平成29年12月22日(金) 平成29年度 第5回 大阪府河川整備審議会

資料1-2

寝屋川流域総合治水対策事業の事業評価について

- 〇前回審議会での意見に対する補足説明
- 〇寝屋川流域総合治水対策事業の事業評価に対する主な意見と回答について (府民意見募集結果)

河川整備の内容 (寝屋川北部地下河川)

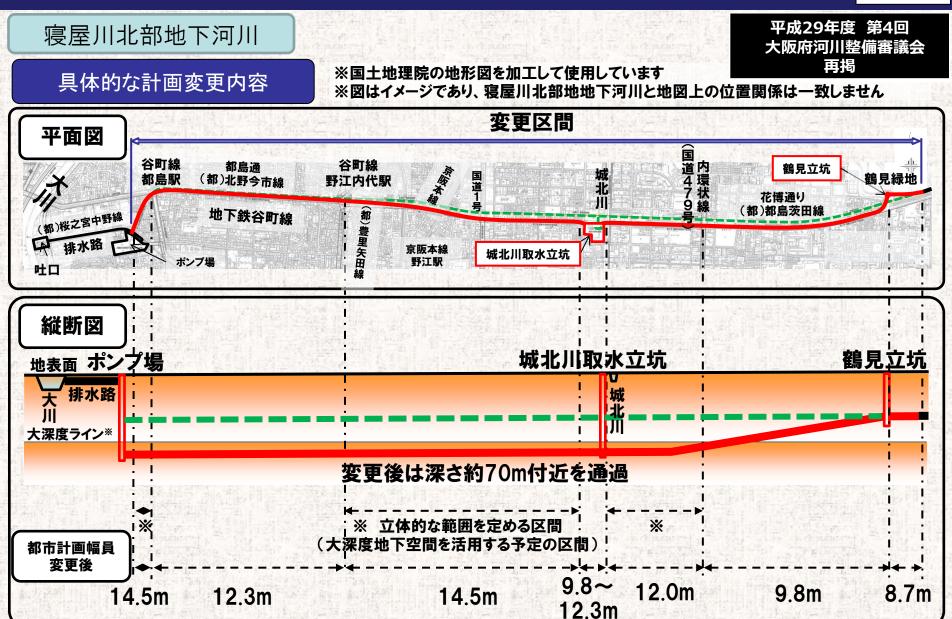
- ▶ 前回審議会でのご意見①
 - ・北部地下河川の大深度地下使用の妥当性について、評価調書の対応方針欄に記述すべき。
 - ・大深度地下地用による増額の151億円について、内訳はどのようになっているのか。

> > 大深度地下使用検討区間

- ・北部地下河川の大深度地下使用の妥当性について、評価調書の対応方針欄に記述した。
- ・大深度地下地用による増額の内訳について、今回補足説明を実施する。

鶴見立坑~讃良立坑:暫定供用中(20万m³) 鶴見立坑~松生立坑:H32完成に向けて整備中

ポンプ場~鶴見立坑:大深度地下使用による整備を計画中

大深度ラインについては今後「大深度地下の公共的使用に関する特別措置法」の 使用認可を受けて決定されます

2. 流域対応の取り組みについて

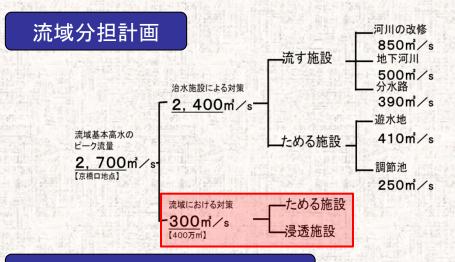
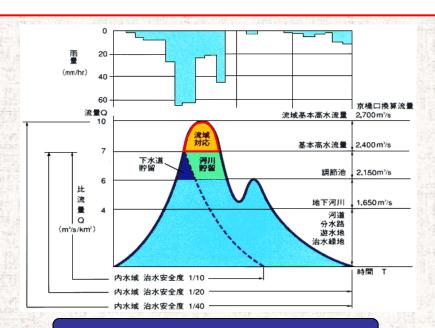
- ▶ 前回審議会でのご意見②
 - ・流域対応300m3/sに関する取組み内容を記述すべき。

・流域対応300m3/sに関する取組み内容について、<u>評価調書の特記事項欄に記述した</u>。 さらに、今回補足説明を実施する。

◆流域分担量2,700m³/sのうち、300m³/sを流域対応に位置付け⇒流域対応量(貯留量)換算で400万m³

◆400万m³に対し、行政市別に内訳を設定している。

⇒計画の約半数(47%)が民間開発に伴う貯留
